SÄKERHETSMEDDELANDE (SM)

Flytt av utfartssignaler Högdalsdepån.

I samband med utbyggnaden av Högdalsdepån så kommer nedanstående utfartssignaler att flyttas. Flytten sker natt mot tisdagen den 7 april.

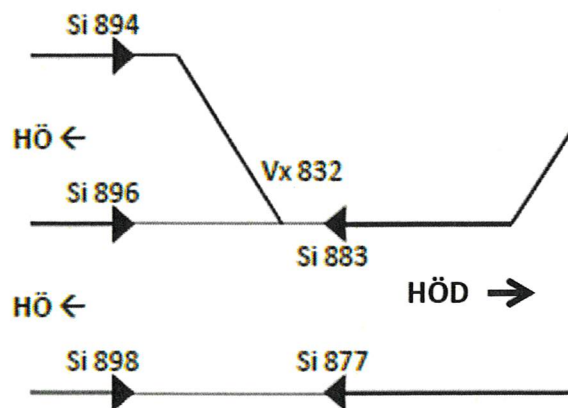
Signal 894, Norrspår (s.k. Köksvägen) flyttas från km 8+229 till km 8+210, 19 m närmare Högdalens station.

Signal 896, Norrspår flyttas från km 8+221 till km 8+201, 20 m närmare Högdalens station.

Signal 898, Söderspår flyttas från km 8+201 till km 8+193, 8 m närmare Högdalens station.
